S.S.121 "Cataneese"
Intervento S.S.121 – Tratto Palermo (A19) – rotatoria Bolognetta

Fascicolo Pareri

RELAZIONE DI CONTROLLO FINALE

Attività di controllo ex art. 4 D. Lgs.35/2011
Itinerario Palermo – Agrigento S.S. n. 121 «Catanese» - Tratto A19 - rotatoria
Bolognetta – Progetto Definitivo
RESOCONTO INCONTRO TRA PROGETTISTA E ORGANO COMPETENTE

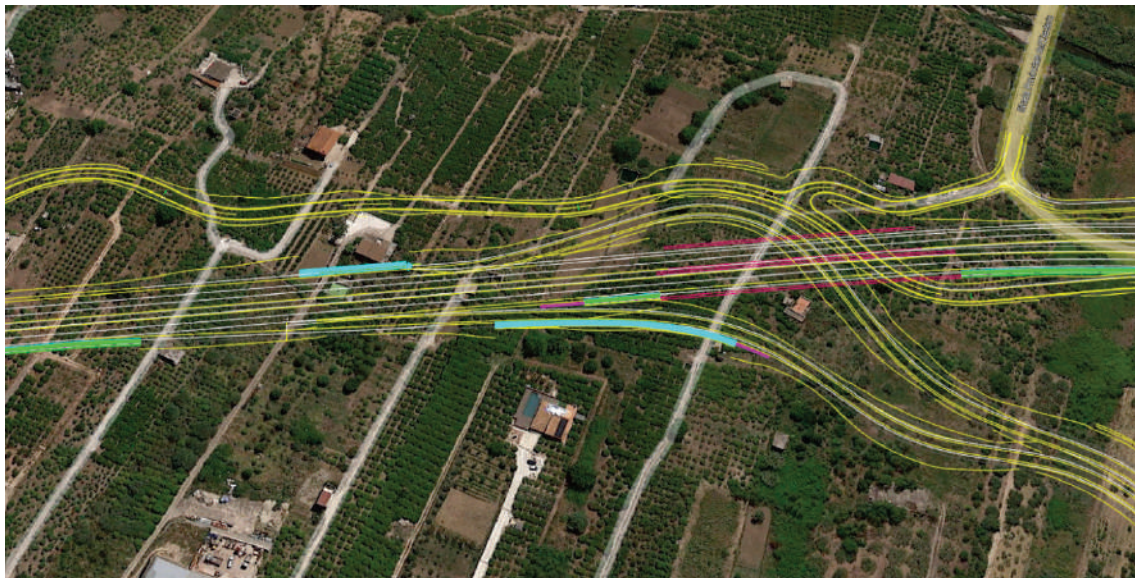
2. **Osservazione:** gli elaborati esaminati non riportano la localizzazione delle cabine/centrali degli impianti tecnici delle gallerie, le modalità di accesso e la loro protezione, dati ritenuti necessari al fine di valutare che il loro collocamento non costituisca una criticità per il traffico stradale.

Raccomandazione: fornire gli elaborati completi dei dettagli richiesti.

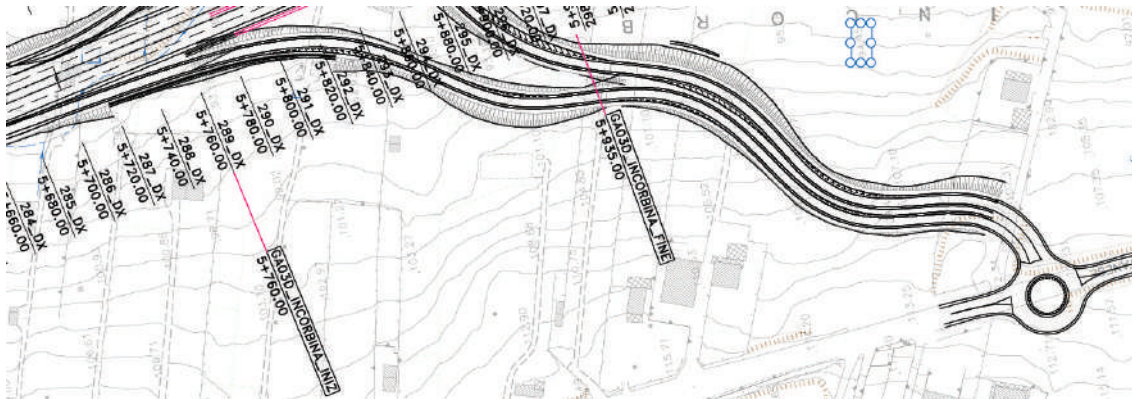
- Osservazione:** nello di svincolo Misilmeri Nord la rampa di uscita afferente alla carreggiata dx della S.S. 121 presenta un tracciato particolarmente tortuoso. Considerato che i mezzi in uscita dalla SS 121 potrebbero non percepire adeguatamente il tratto di decelerazione e giungere sulla rampa a velocità sostenute, ciò rappresenta un rischio per l'utenza che la percorre. Inoltre si rileva che la rotatoria situata a valle della rampa di uscita potrebbe non essere adeguatamente avvistata a causa dell'andamento verticale in ascesa (6 %) e di un raccordo planimetrico curvilineo a ridotto raggio (35 m) volgente a destra.

Raccomandazione: migliorare per quanto possibile l'andamento plano-altimetrico della rampa nonché l'avvistamento a distanza della rotatoria (verificare la distanza di avvistamento).

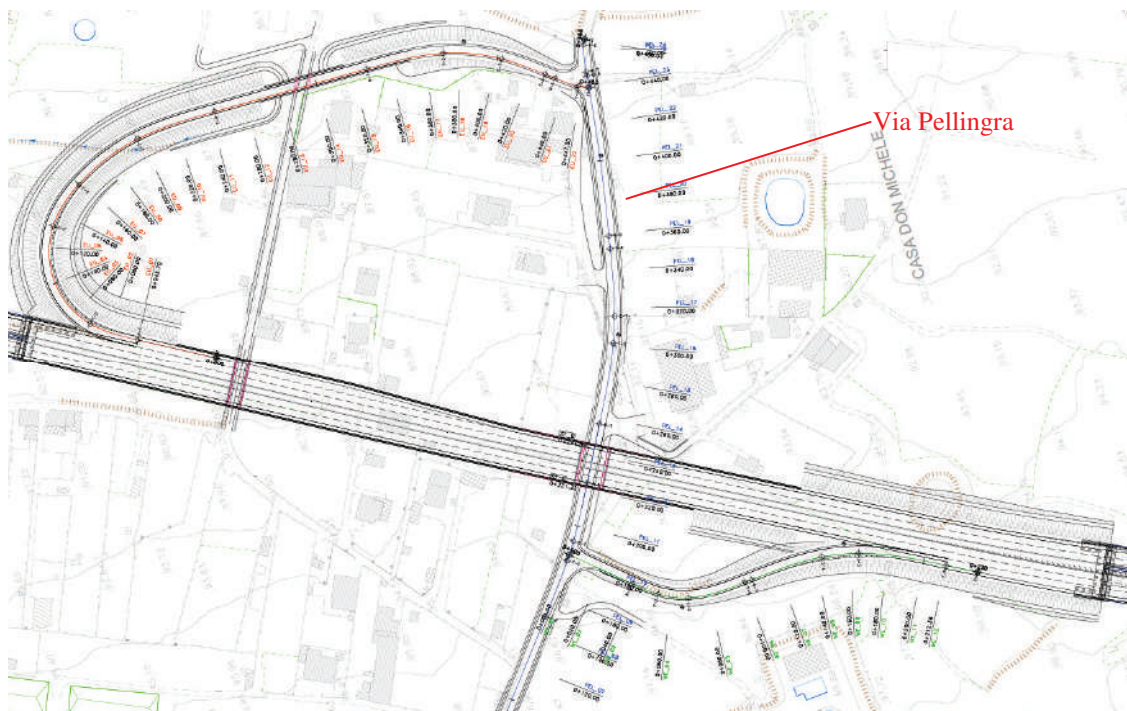
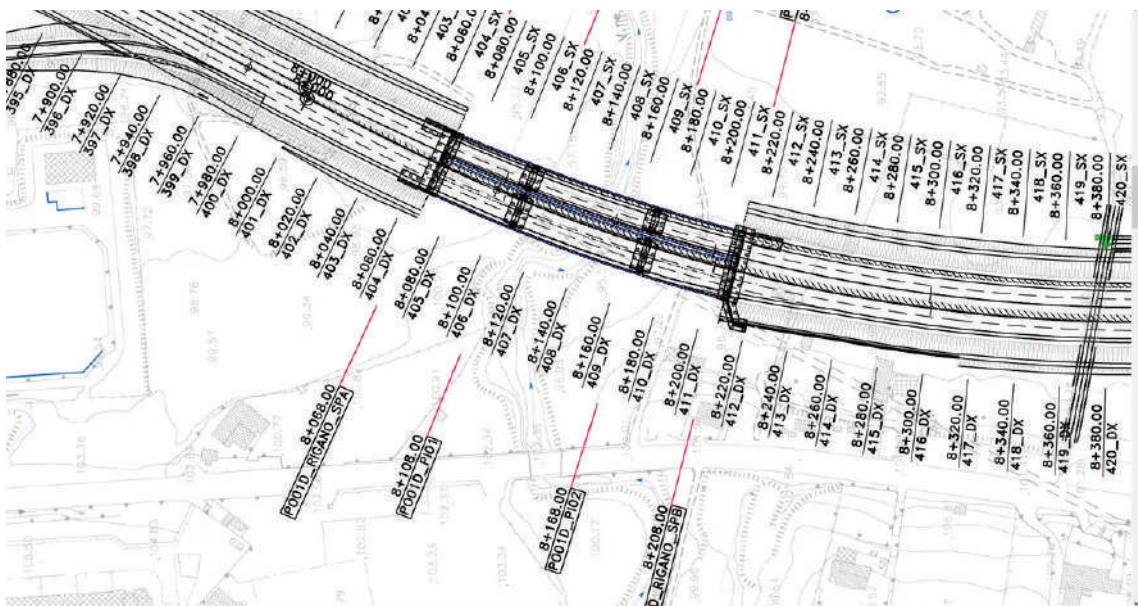
5. **Osservazione:** nello svincolo di Misilmeri Sud la rampa di uscita in carreggiata sx e quella di entrata in carreggiata dx si connettono ad una viabilità secondaria (via Pellingra) mediante innesti a T che potrebbero aumentare il rischio di collisioni veicolari nelle rispettive aree di manovra. Inoltre a sud-ovest di via Pellingra si rileva l'accesso ad una viabilità interpodereale che potrebbe interferire con le manovre di svolta a destra verso la rampa di entrata in carreggiata dx. E' presente un ulteriore accesso sulla viabilità secondaria (progr.Km 0+260) che potrebbe non essere adeguatamente percepito dagli utenti veicolari aventi direttrice di marcia ovest – est in quanto situato a valle del sottopasso.

Raccomandazione: verificare i triangoli di visibilità dell'intersezione tra via Pellingra e la rampa di uscita e migliorare la configurazione dell'innesto mediante un'isola direzionale; garantire adeguate manovre di svolta a sx da via Pellingra verso la rampa di entrata e se necessario inserire

una corsia di accumulo per la svolta a sx considerando anche le eventuali manovre di inversione di marcia da Nord verso Sud..

Distanziare l'accesso alla viabilità interpodereale in modo tale che esso non interferisca con la funzionalità dello svincolo, in particolare con le manovre di svolta a destra verso la rampa di entrata. Verificare l'intervisibilità dell'accesso in prossimità del sottopasso.

Specificare le caratteristiche geometriche e funzionali della viabilità secondaria.

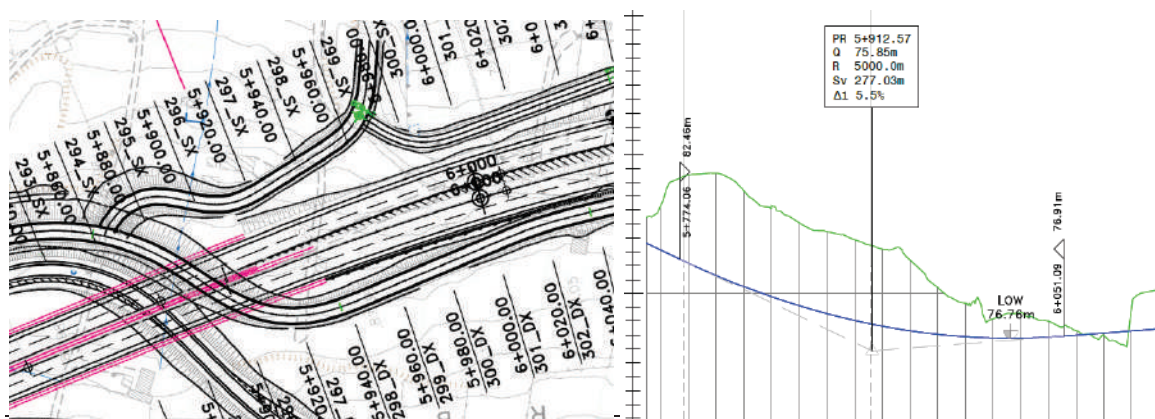
generare un disallineamento delle barriere laterali e alterare la percezione del tracciato degli utenti.

Raccomandazione: garantire per quanto possibile che la sezione trasversale del tracciato resti costante nel tratto di attraversamento del ponte. Al fine di poter effettuare una verifica approfondita dell'andamento del tracciato, fornire un migliore dettaglio dello svincolo che inquadri la corsia di accelerazione e che riporti le barriere laterali. Verificare la possibilità di posporre il tronco di manovra a valle del ponte.

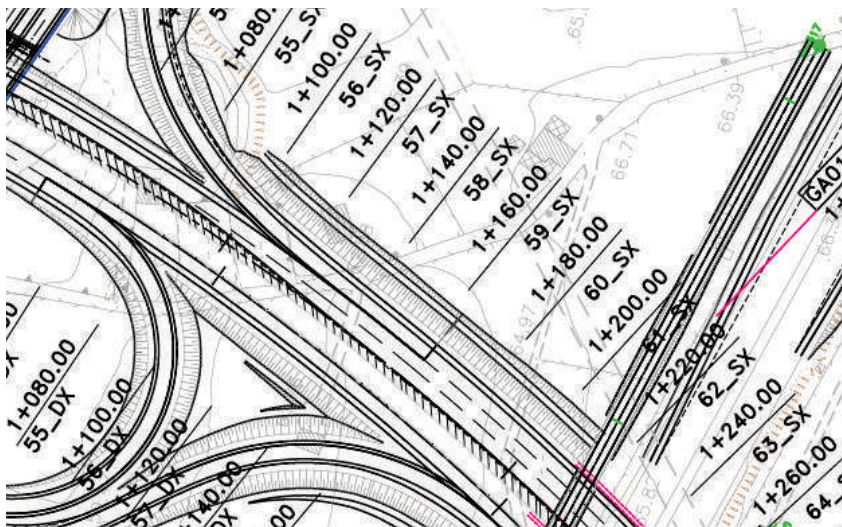
23. **Osservazione:** al km 1+300 la corsia di uscita prevista nella carreggiata sx della S.S. 121 presenta il tronco di manovra in prossimità dell'imbocco della galleria artificiale e su traiettoria curvilinea volgente a sinistra predisponendo al rischio di derive e collisioni contro il muretto d'ala adiacente.

Raccomandazione: approfondire tale aspetto anche alla luce del D.M. 2006 il quale a pag. 12
